From: '5.1.2e' <5.1.2e@holtkampbouw.nl>
Sent: 23/02/2023 18:56:48
To: '5.1.2e' <5.1.2e@almelo.nl>
Cc:
Subject: RE: reactie op overleg van 20-2 j.l. [P2021099]

Onderwerp: RE: reactie op overleg van 20-2 j.l. [P2021099]

1)

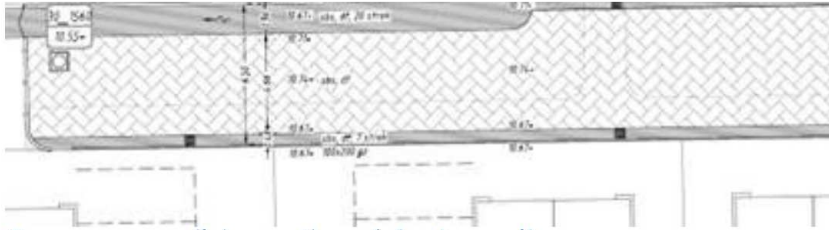
M.b.t. de afvoer van de sloot van het Waterschap. Je geeft aan dat het Waterschap heeft ingestemd met een volledige lozing? Is hier schrijven van? Of een mondelinge toezegging. Moeten hier verdere voorzieningen worden getroffen?
